Vysvětlení zadávací dokumentace II

Název veřejné zakázky: **Obnova historické fasády a schodiště budovy na adrese Žerotínovo náměstí 1, Brno**

Evidenční číslo zakázky **Z2020-002784**

Typické provedení hran omítek, tzv. šanýrů. Přesná podoba musí odpovídat původnímu vzoru na stávající fasádě.“

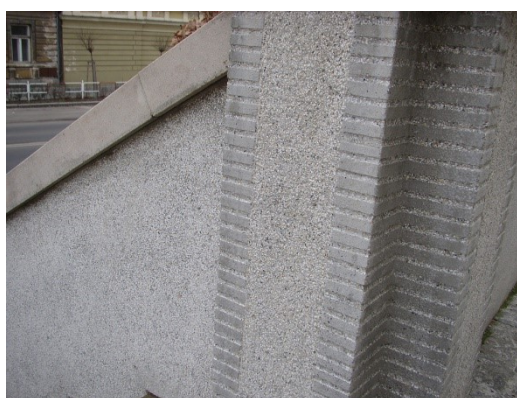
Píši ohledně vzorků omítek k výše uvedené zakázce. V Zadávací dokumentaci je v požadavcích na vzhled napsáno, že vzorek omítky bude obsahovat dva pruhy šanýru odpovídající původnímu vzoru na stávající fasádě, nicméně v projektové dokumentaci jsem nenašla upřesnění, jak by měla vypadat

šablona, za pomoci které se udělá otisk. Prosím tedy o bližší specifikaci - rozteče drážek, jejich hloubka, šířka atd.

K uvedenému dotazu zadavatel sděluje, že výrobu šablony si musí zajistit každý účastník zadávacího řízení sám. Šablona bude vycházet z otisku šanýru (případně odměření) ze stávající fasády. Zadavatel v tomto odkazuje na projektovou dokumentaci (D.1.1-01_TECHNICKÁ ZPRÁVA SO 01, str. 10), kde je uvedeno:

„Na krajích hran budou stejně jako ve stávajícím stavu proveden tzv. šanýr. Pro provádění šanýrů se požaduje zhotovení šablon. Otisky budou prováděny rovněž do mírně zavadlého materiálu. Rozsah je znázorněn na výkrese pohledů a bude rovněž zaznačen ve výrobní dokumentaci zajišťované zhotovitelem.

Z výše uvedeného vyplývá, že pro vytvoření šablony je referenčním vzorkem očištěná část fasády přístupná dodavatelům k nahlédnutí po předchozí domluvě se zadavatelem.
